Předmětem posuzování vlivů na životní prostředí podle zákona č. 100/2001 Sb., v platném znění (dále jen „zákon EIA“) je záměr „Pokračování těžby v lomu Mrač“ Č.J. 161777/2025/KUSK, kód záměru STC2730.

Podatel tímto podle § 8 odst. 3 zákona EIA v zákonem stanovené lhůtě 30 dnů, počítané ode dne zveřejnění informace o dokumentaci na úřední desce krajského úřadu, tj. do 9. 1. 2026, podává ke zveřejněné dokumentaci následující vyjádření.

OBR.3a Vizualizace stavu – doprava Varianta I – stávající výjezd z areálu lomu + rozložení dopravy do směru na Podmrači (65%) a směru vltavů (35%)

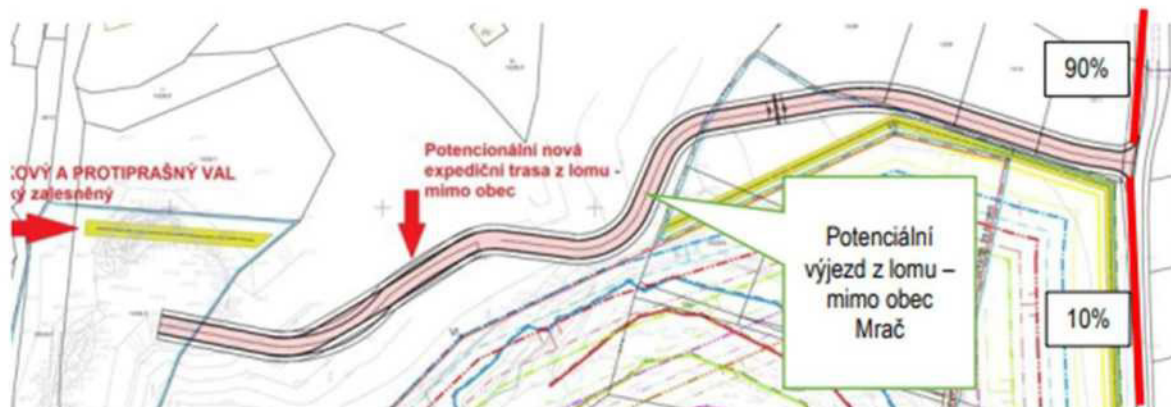
Oproti dokumentaci EIA předložené v roce 2024 došlo ke změnám v rozložení dopravy.

Požadujeme vysvětlení navýšení intenzity dopravy přes Mrač o 15%.

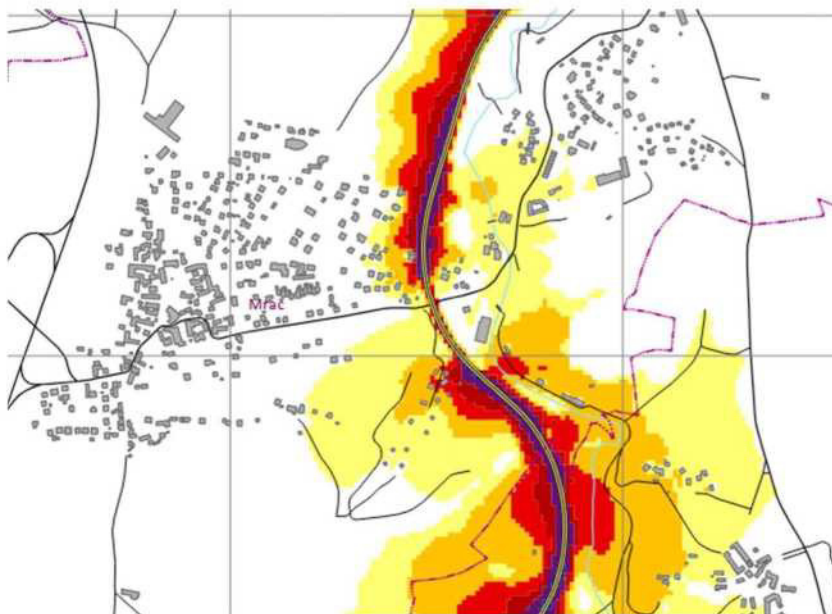
Jednoznačně kvantifikovat požadavek na zábor PUPFL a vyhodnotit jeho vlivy.

Vypořádání: Zábor PUPFL a jeho vyhodnocení je uveden v textu dokumentace v kapitole B.II. a v kapitole D.I.
